高知県国見山周辺における風力発電事業 風車機種変更・基数減少について

2025年1月
電源開発株式会社
陸上風力事業部

風車機種変更の内容 ~本事業の課題への対応~

【対象事業実施区域及び風力発電機の配置】

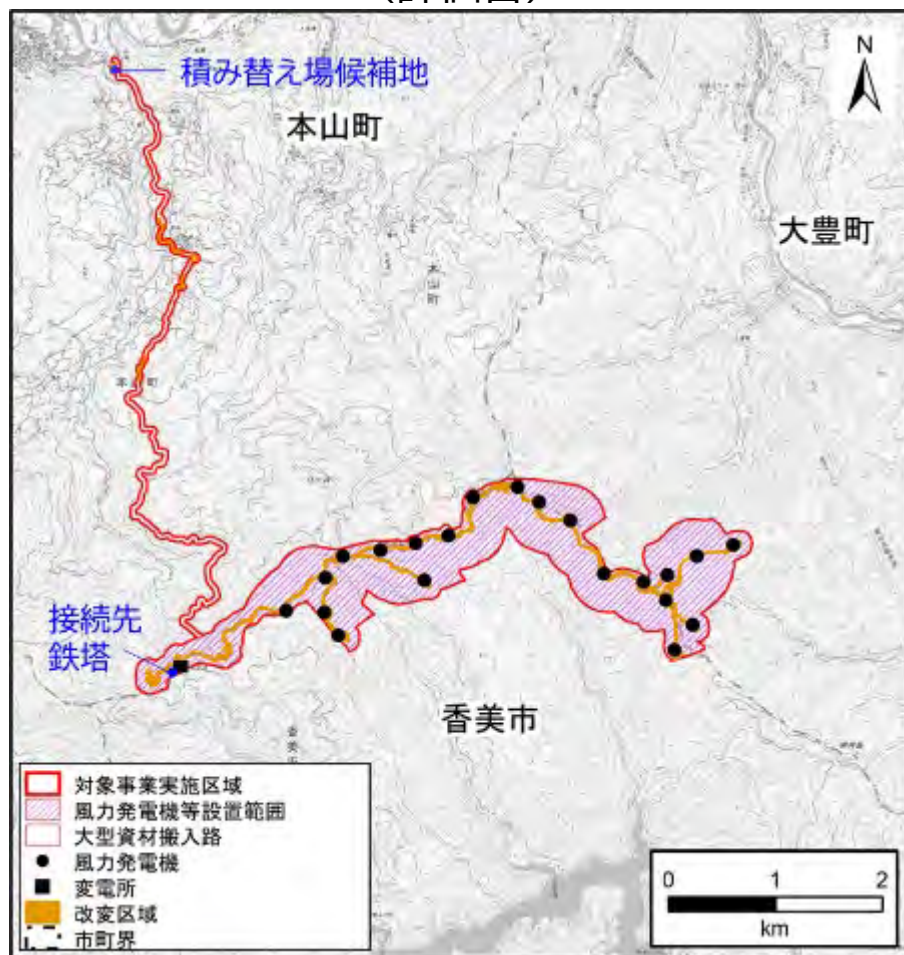
- ◆ 評価書において、導入を検討していた2,000kW級風車を詳細設計での検討において、4,000kW級風車に変更し、基数減とすることで、改変面積と計画土量の大幅な削減が見込める。

評価書	風車機種変更後
単機出力(定格)	2,300kW / 3,000kW	4,200kW
基数	21基	12基
騒音パワーレベル	104.0dB	107.0dB

景観への影響(ゆとりすとパークおおとよ フォトモンタージュ)

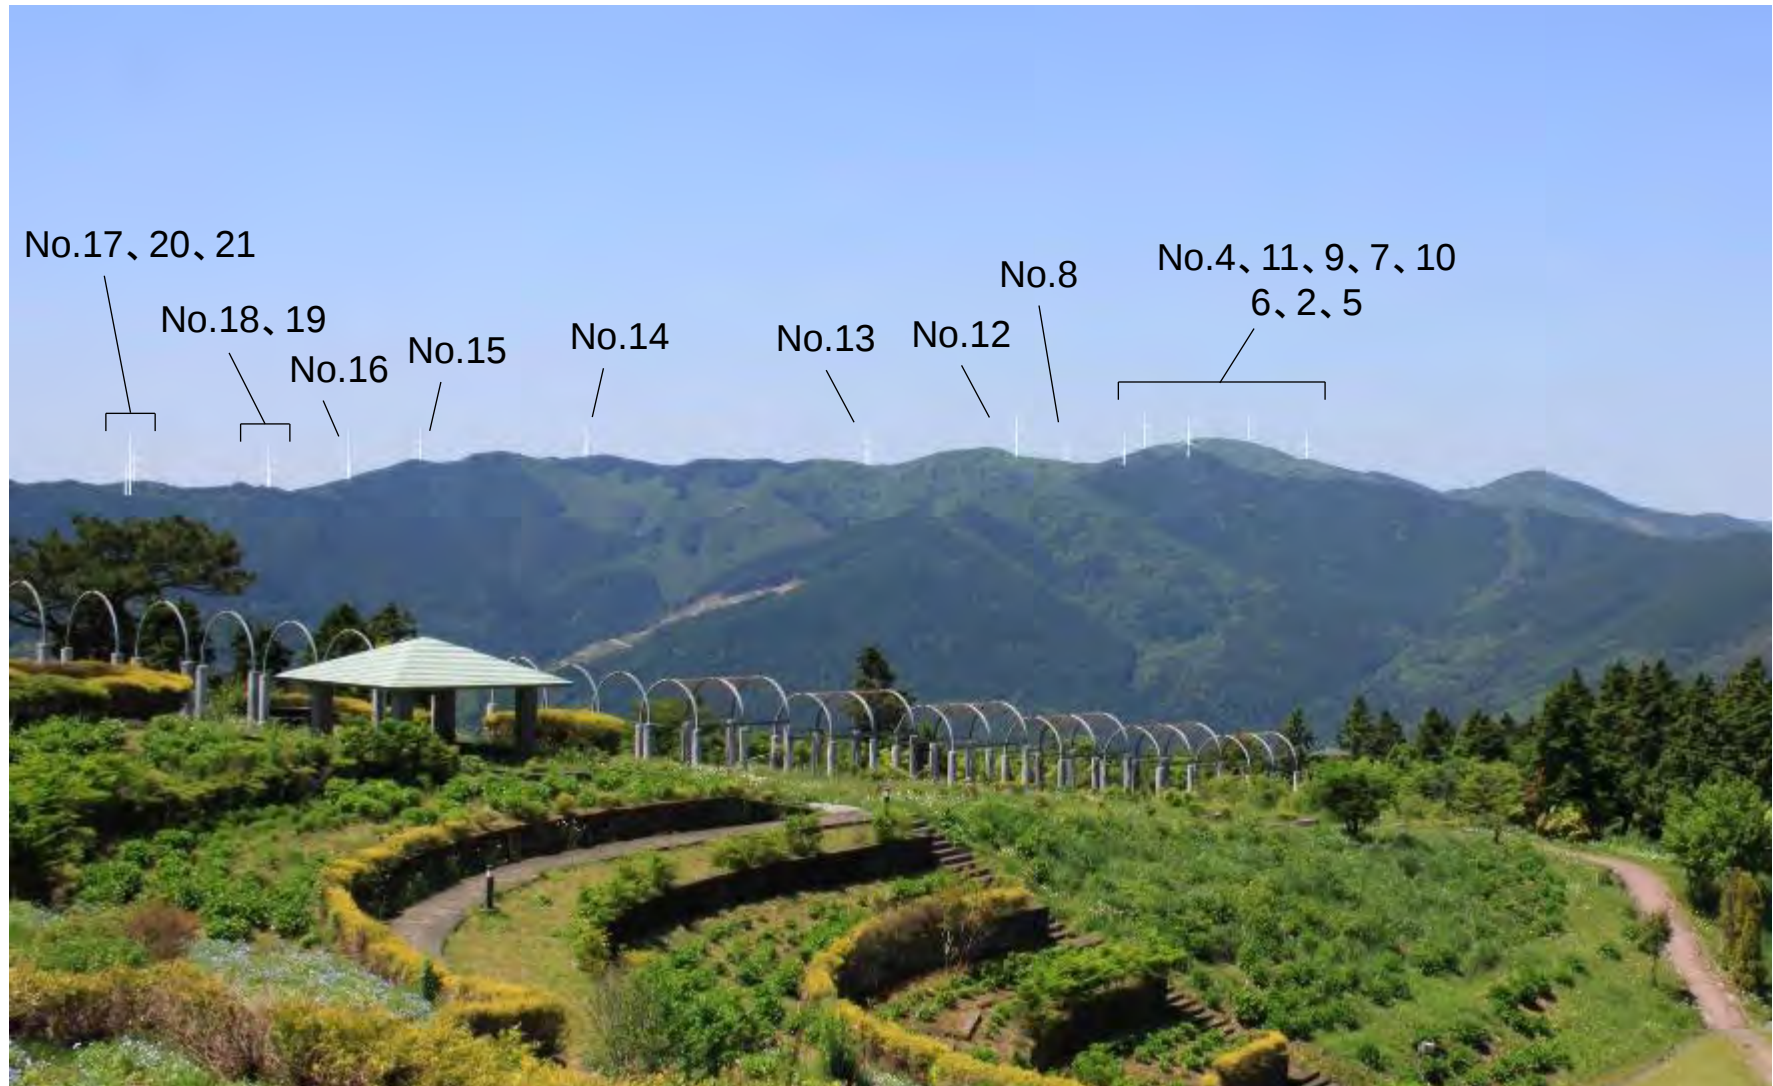
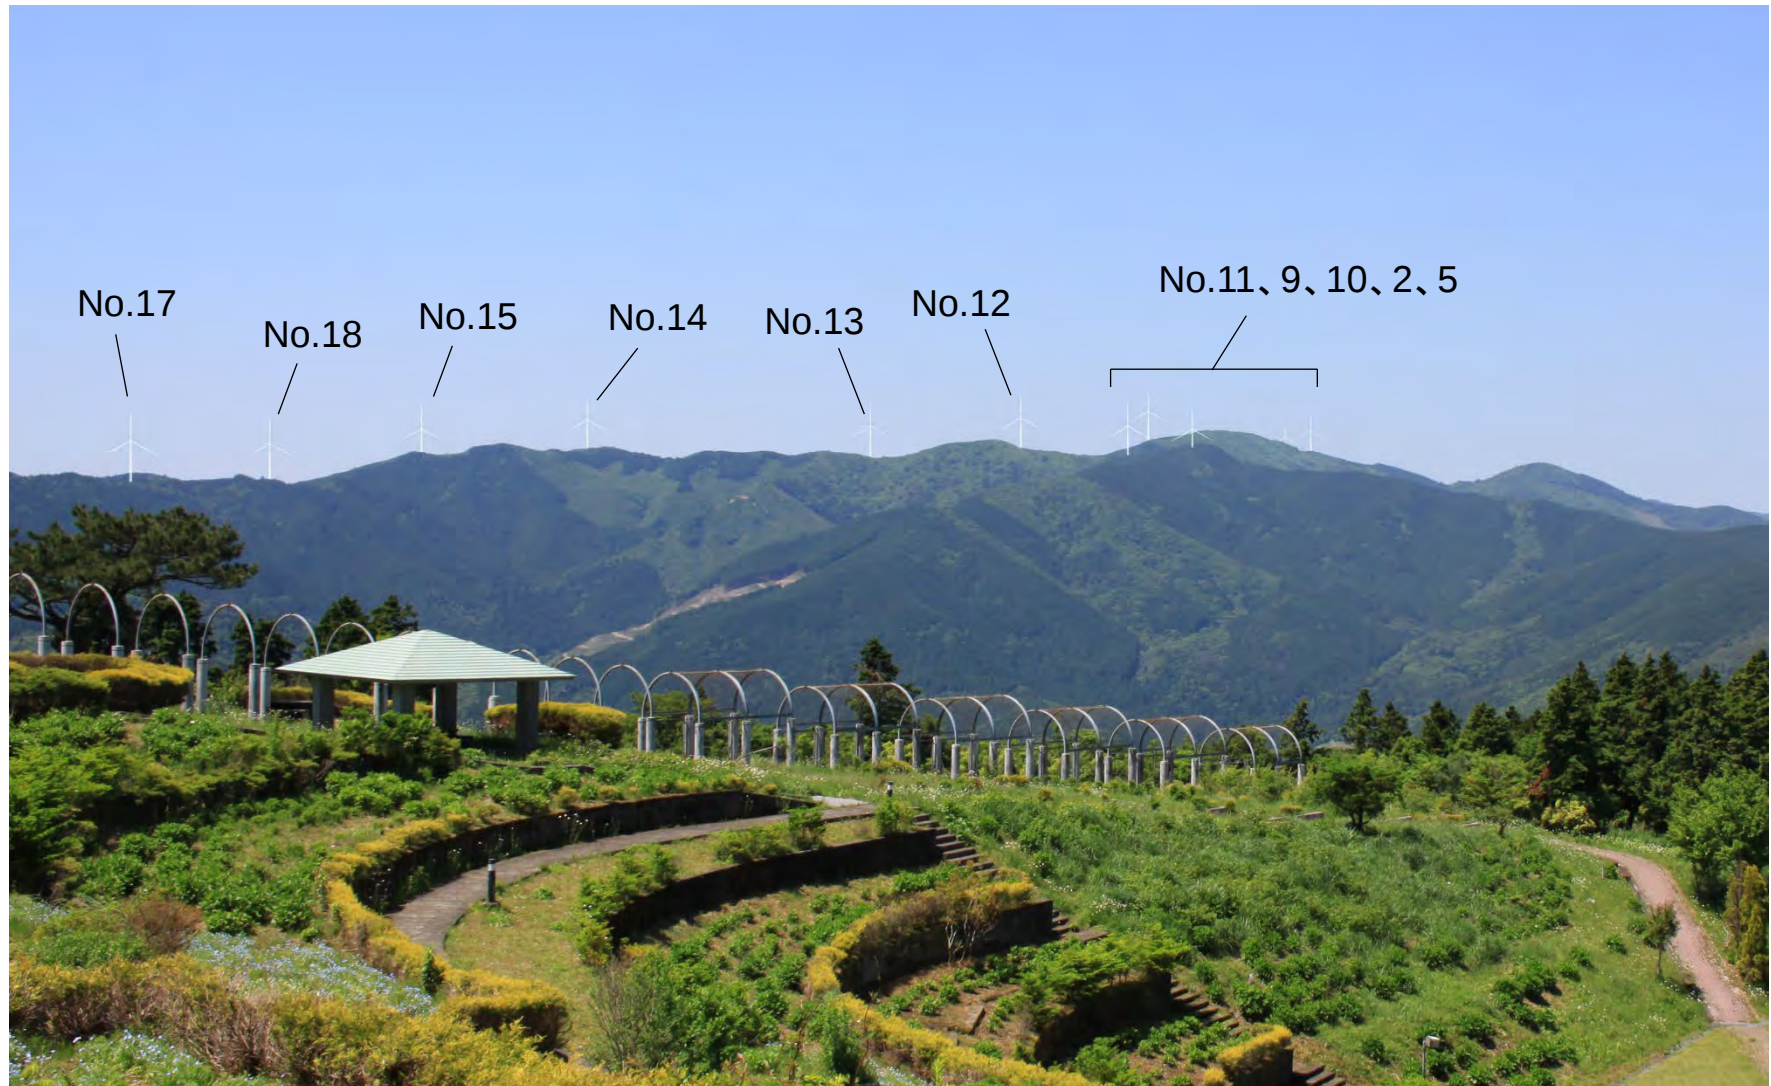
諸元変更に伴い風力発電機は大きくなるため、垂直見込角も大きくなるものの、最大でも「シルエットによらず、さらに環境融和塗色されている場合には、ほとんど気にならない。」とされる1.5～2°をやや上回る程度であるため、風力発電機が存在に伴う影響は小さい。

区分	No.	名称	評価書			諸元変更後		
			垂直見込角が最大になる風力発電機	垂直見込角が最大になる風力発電機までの最短距離(m)	最大垂直見込角(°)	垂直見込角が最大になる風力発電機	垂直見込角が最大になる風力発電機までの最短距離(m)	最大垂直見込角(°)
主要な眺望点	K-VP03	ゆとりすとパークおおとよ	No.17	4,301	1.43	No.17	4,301	1.76
	K-VP04	県立甫喜ヶ峰森林公園	No.21	4,793	1.34	No.18	5,410	1.52
	K-VP21	杖立山	No.17	6,035	1.05	No.17	6,035	1.28
	K-VP22	大石展望台	No.1	3,421	1.83	No.1	3,421	2.22
	K-VP23	梶ヶ森	No.18	9,942	0.67	No.18	9,942	0.81
日常的な視点場	K-VP06	大杉中央病院	No.18	4,513	1.44	No.18	4,513	1.74
	K-VP11	おおとよ小学校	No.17	4,365	1.35	No.17	4,365	1.67
	K-VP19	本山保育所	No.11	6,372	0.26	No.11	6,372	0.47
